Mémoire en réponse à l'avis de la MRAe Nouvelle-Aquitaine sur le projet d'extension du réseau de chaleur du quartier de Grand Parc à Bordeaux (33)

Demandeur : Bordeaux Métropole via son délégataire
Grand Parc Energies

03/04/2023

Ce document est établi par le demandeur Bordeaux Métropole via son délégataire Grand Parc Energies en réponse à l'avis de la MRAE Nouvelle Aquitaine en date du 08 février 2023 portant sur le projet d'extension du réseau de chaleur du quartier de Grand Parc à Bordeaux (33).

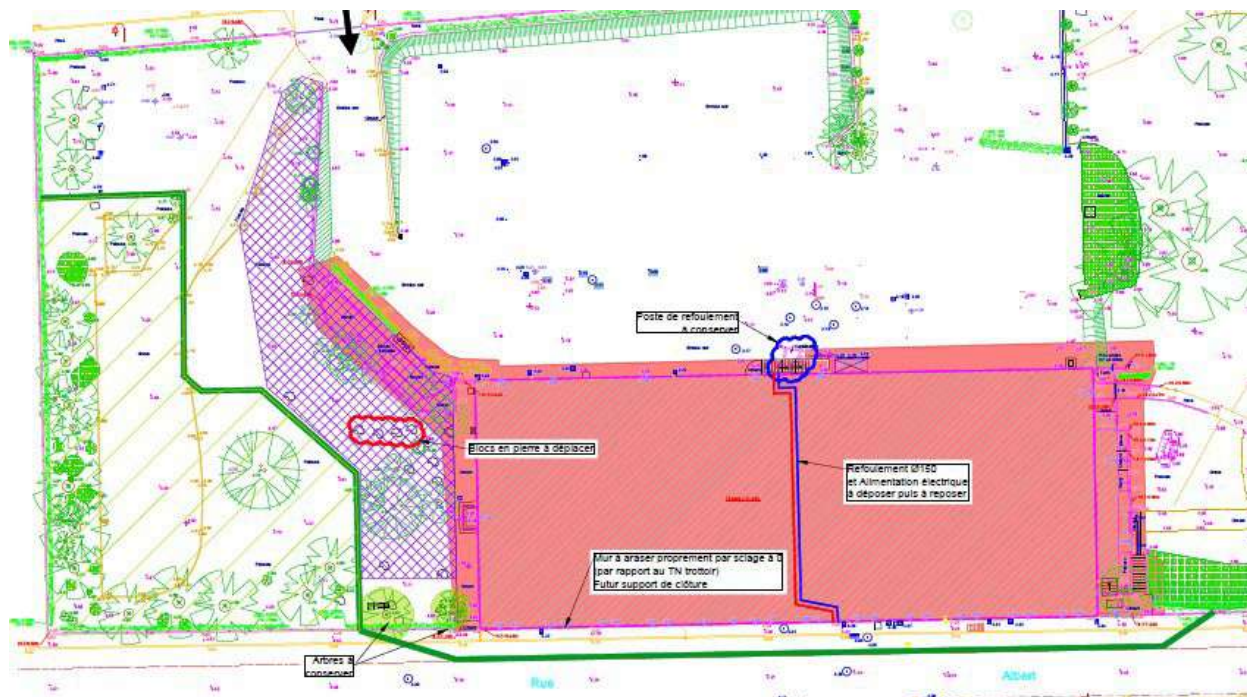
La MRAe recommande de compléter l'étude d'impact concernant la création de la chaufferie biomasse, en particulier : état initial et principaux enjeux du site retenu ; caractérisation de la pollution des sols ; description des modalités de démolition du bâtiment abandonné et de dépollution des sols permettant de s'assurer de l'absence de contact de la population avec les sols pollués durant la phase d'exploitation de la chaufferie ; état initial paysager et illustration de l'insertion paysagère décrite en page 365 de l'étude d'impact, permettant de s'assurer de l'adéquation de cette insertion ; si besoin suite à la précision de l'état initial, mesures concernant la biodiversité en phase de travaux.

La méthodologie et le planning d'intervention sont présentés sur les 6 figures suivantes :

La zone boisée avec les arbres à préserver sera isolée en phase chantier dès la phase démolition (zone hachurée en vert sur la figure ci-dessous). Le défrichage est limité à la zone hachurée en mauve, sans intérêt quelconque. Le terrassement en déblai est limité à la purge des fondations jusqu'à 2,50 m max.

Extrait de la carte de remontées de nappe (Source : Géorisques)

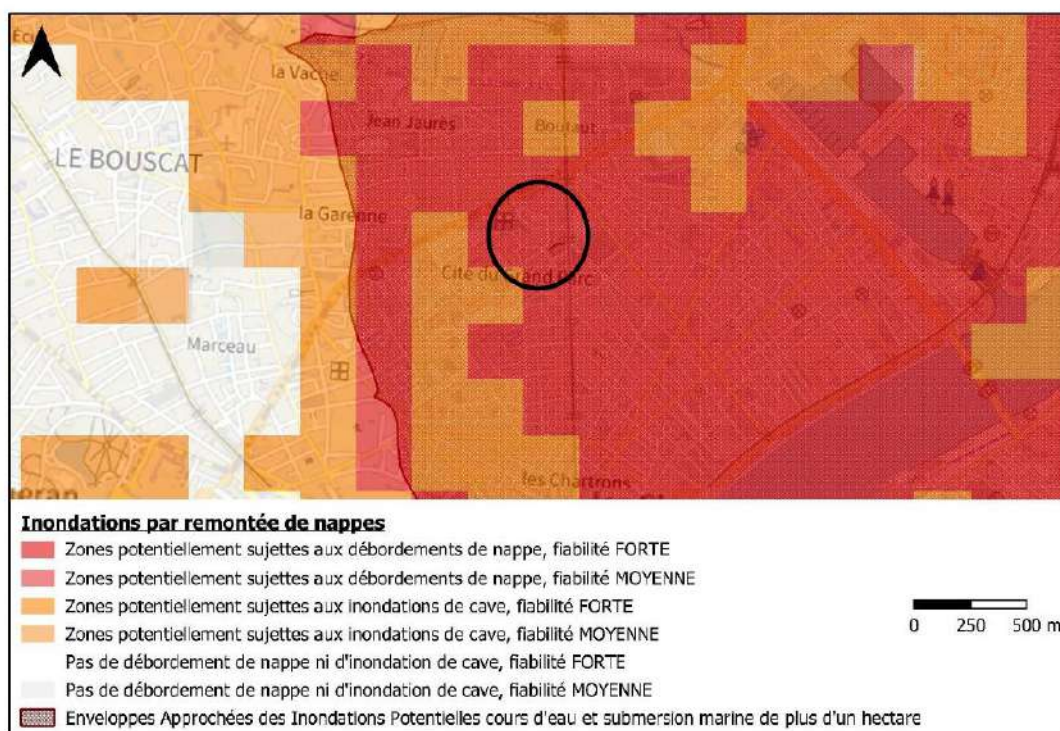
La MRAe recommande de préciser comment le risque d'inondation de caves a été pris en compte dans le projet.

La figure suivante précise le risque de remontée de nappe au droit du projet.

Le site se trouve en zone potentiellement sujette aux débordements de nappe avec une fiabilité forte.

De façon à appréhender le niveau piézométrique de la nappe alluviale, un piézomètre a été installé au droit de la zone du forage injecteur avec un suivi par capteur enregistreur pendant un an (fin prévue de l'enregistrement octobre 2023).

Lors de la réalisation de ce piézomètre, il avait été noté un niveau piézométrique de 2,25 m sous le sol le 22 septembre 2022.

Concernant la cave du forage injecteur, nous avons limité sa profondeur à 1,50 m par rapport au terrain naturel, ce qui diminue le risque d'inondation. Une pompe vide cave sera installée pour évacuer les eaux issues de la remontée éventuelle de la nappe alluviale.

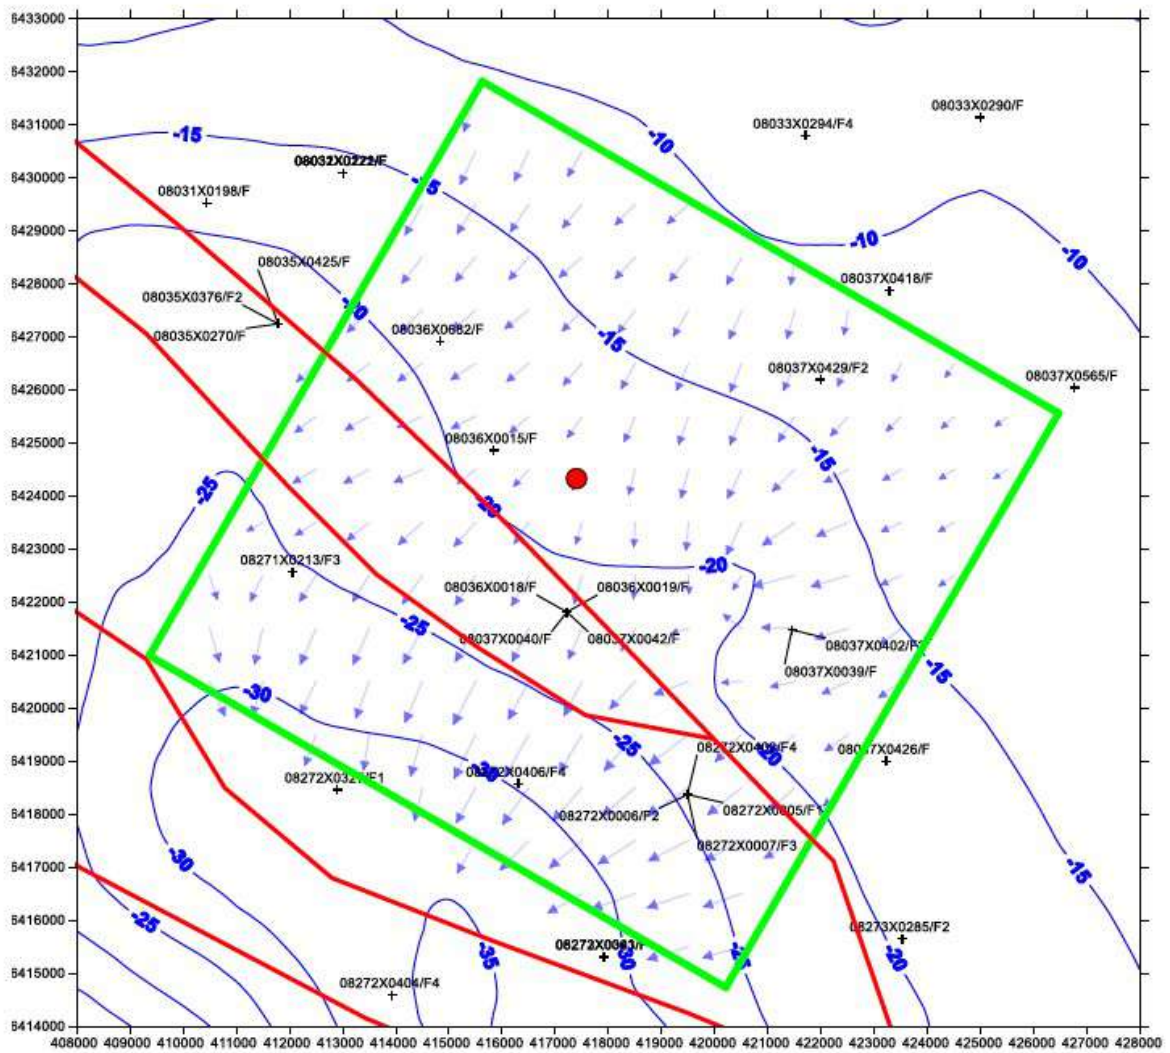
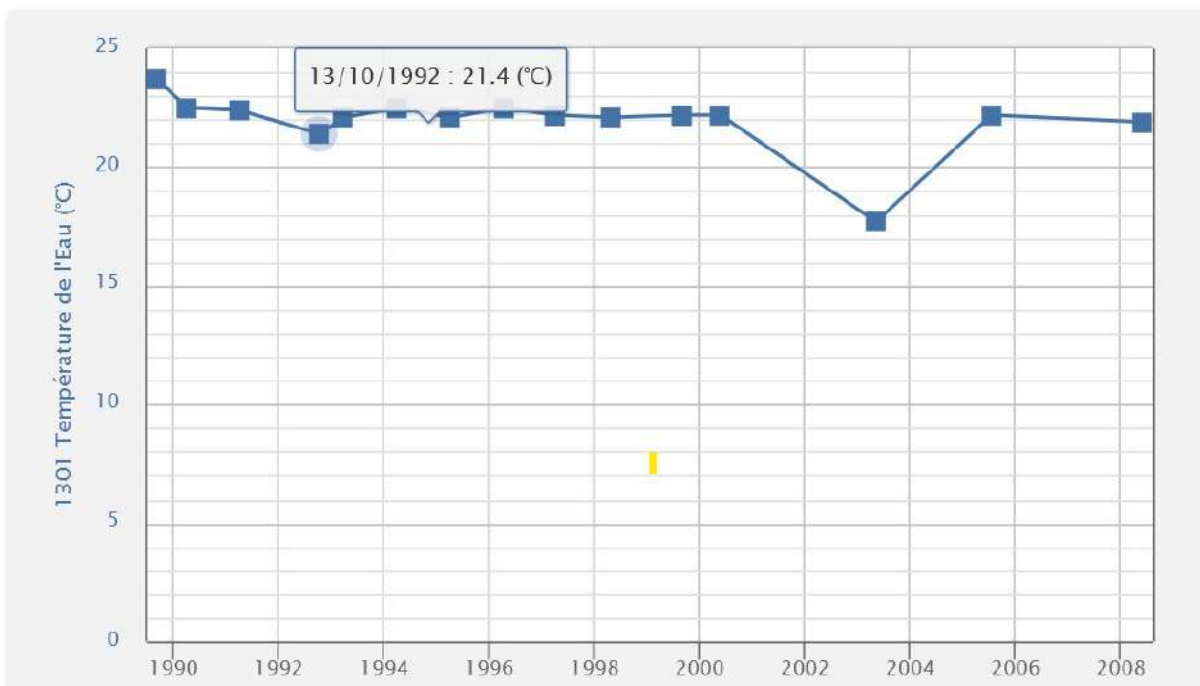
La MRAe relève que l'impact thermique du projet sur l'Éocène et l'impact du projet sur la qualité des eaux destinées à la consommation humaine en phase d'exploitation ont été évalués sur la base de modélisations. Elle recommande de prévoir un suivi de cet impact, aux abords du puits injecteur et au niveau des captages d'eau potable, afin de confirmer les résultats de ces modélisations et en particulier l'absence d'impact sur les captages d'eau potable et sur la qualité de l'eau. Des mesures de réduction supplémentaires devraient être envisagées en cas d'impact constaté.

Pour compléter ce point, il est prévu de suivre la température de l'eau injectée après passage dans les échangeurs et également au droit du forage injecteur à l'aide d'une sonde mesurant le niveau de la nappe et la température.

De façon à suivre l'évolution des températures de la nappe, nous proposons que les températures des eaux d'exhaure des forages AEP les plus proches soient relevées dans le cadre du suivi réglementaire des eaux potables.

La figure suivante précise la piézométrie et localise les forages du secteur à l'Eocène (le rond rouge localise le projet).

Les points suivis pourraient être les forages suivants :

- 08036X0015 Barbusse ;
- 08036X0018 Bourbon ;
- 08037X0042 Benauge.

La figure suivante illustre les variations de température du forage 08036X0018.

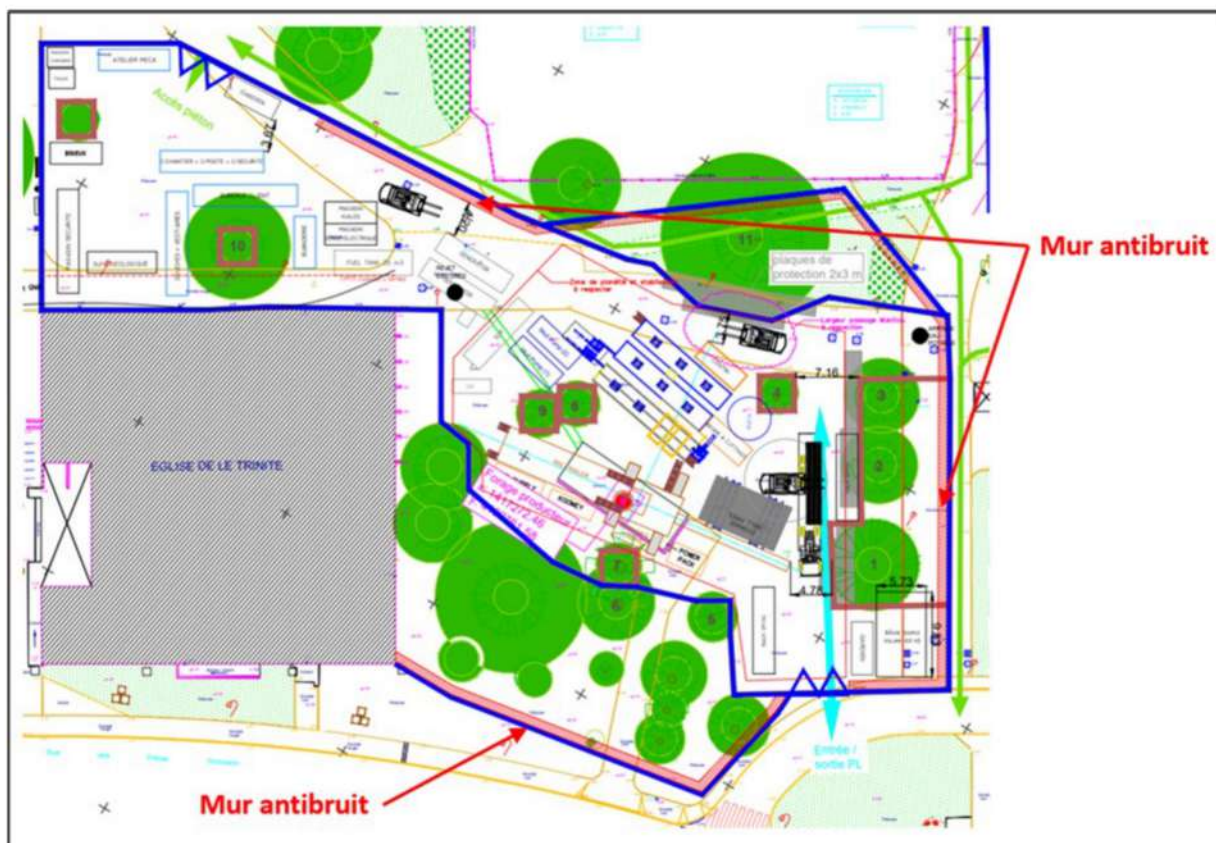
La MRAe relève que des terrassements sont évoqués dans l'étude d'impact (page 227) dans la partie concernant l'impact des travaux sur le relief. Elle recommande de préciser les terrains concernés par ces terrassements et, s'il y a lieu, de préciser leur éventuel impact et les mesures ERC définies en conséquence.

Le plan présenté ci-dessous est un agrandissement du plan d'implantation actualisé (mars 2023) pour la réalisation des travaux de réhabilitation du forage producteur. Il permet de visualiser à l'intérieur du polygone tracé en rouge la zone qui sera aplaniée pour stabiliser l'ensemble des équipements de la machine.

Le nivellement du forage producteur sera réalisé par apport provisoire de matériaux sans excavation avec remise en état initial à la fin des travaux.

Impact acoustique moyen du chantier en dB(A), à 1.5 m au-dessus du sol, avec écrans acoustiques

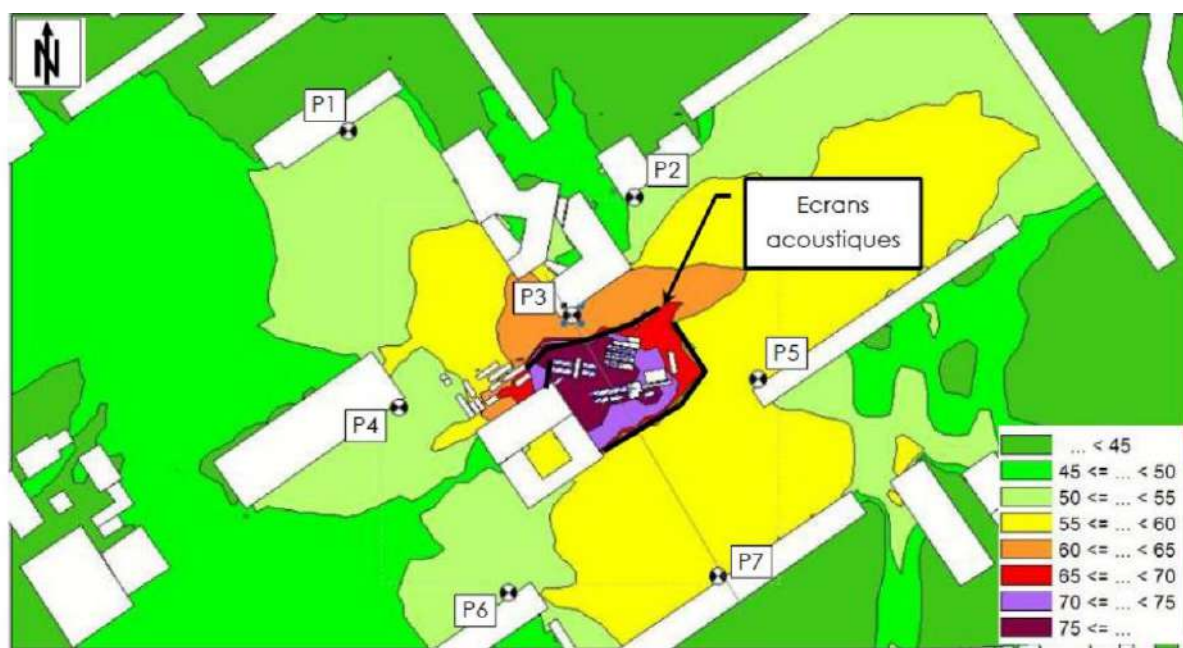
La MRAe demande au maître d'ouvrage de préciser la mesure de réduction R9 – Réduction des nuisances sonores en phase chantier au niveau du puits producteur (Cénomaniens) et en particulier de prendre des engagements fermes, tant vis-à-vis des moyens à mettre en œuvre que des résultats attendus. Il s'agit d'un enjeu fort du projet.

Pour la réalisation des travaux de réhabilitation du forage producteur, le plan d'implantation de la machine de forage et de ses équipements est présenté ci-dessous. Il permet de visualiser le positionnement du mur antibruit tracé en rouge sur le pourtour des limites du chantier (en bleu).

L'étude d'impact acoustique du projet de forage a montré la nécessité de mettre en place des solutions de réduction de bruit. Les nuisances sonores générées par le projet seront maîtrisées à l'aide des différentes solutions présentées ci-dessous :

- capotage des compresseurs à air, groupes électrogènes, pompes autant que possible ;
- équipement des engins avec des bip de recul spécifiques ("cri du lynx") ou imitation des marches arrière ;
- positionnement optimisé des équipements bruyants fixes (ventilateurs notamment) ;
- mise en place de silencieux sur les ventilateurs ;

La mesure R9 présentée dans le résumé non technique du dossier AR/DAOTM correspond aux mesures de réduction des nuisances sonores en phase chantier. Dans le cadre des études préliminaires du projet, l'impact acoustique moyen du chantier a été évalué au maximum entre 60 et 65 dB (zone orange sur la figure ci-dessous) au niveau du point de mesure P3 correspondant à l'EPHAD.
